**СОЕДИНЕНИЯ ТРУБОПРОВОДОВ  
РЕЗЬБОВЫЕ.  
ШТУЦЕРА ПРЯМЫЕ ПОД ПАЙКУ  
ДЛЯ ОСЕВОГО МОНТАЖА**

**ГОСТ 26337—84  
(СТ СЭВ 4323—83)**

Изменение № 1 ГОСТ 26337—84 Соединения трубопроводов резьбовые. Штуцера прямые под пайку для осевого монтажа. Конструкция и размеры

**Изменение № 2 ГОСТ 26337—84 Соединения трубопроводов резьбовые. Штуцера проходные под пайку. Конструкция**

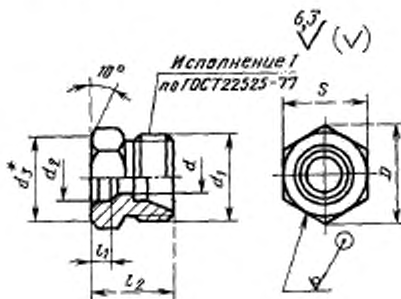
Пункт 2. Чертеж. Заменить значение шероховатости: 6,3 на 12,5.

Пункт 2. Чертеж. Заменить значение:  $10^\circ$  на  $10^\circ \text{ max}$ ;

чертеж и таблица. Заменить обозначение:  $l_2$  на  $L$ ;
